Vestland fylkeskommune	Prosjektnr:	Arkivref.: 2022/51887
---	-------------	--------------------------

PROTOKOLL FOR OVERTAKING	
Prosjekt: Fv. 570 Kvingo veglysanlegg	Entreprenør: Helland Elektro AS Byggherre: Masfjorden kommune
	Overlevering til: Vestland fylkeskommune

4634 PV1001 S68D1 m15
Austfjordvegen

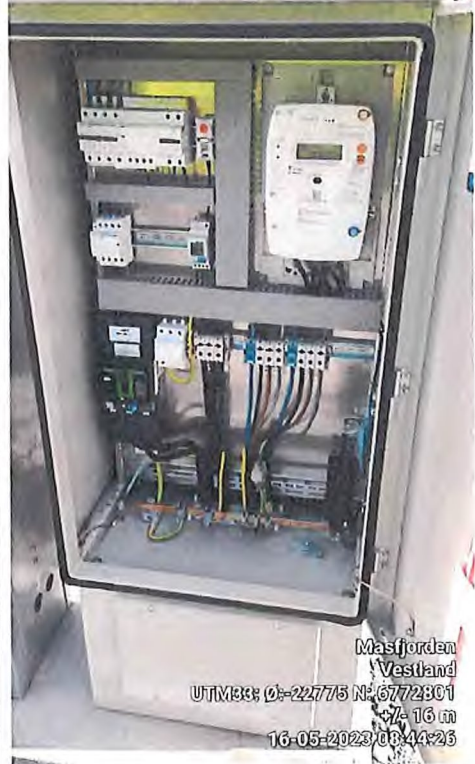
Transformatorskap mangler luke og det er hull på sidene fra gamle rør.

Hull på sidene tettes igjen og det bestilles inn en ny luke for å skjerme kabler og rør.

FV570 S2D1 m3299
Austfjordvegen

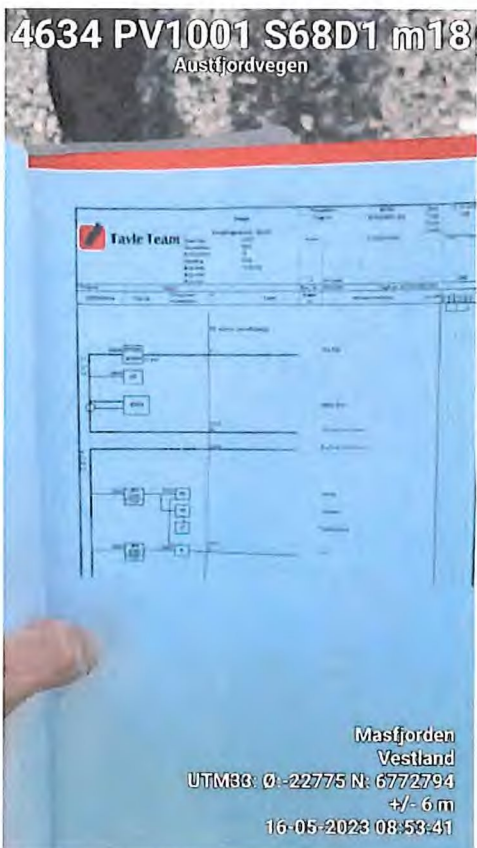
Kabler er montert uten krympeskritt.

Obs: Dette kan være uheldig mtp.
vanninntrening i mast og
isolasjonsmotstand i kabel.
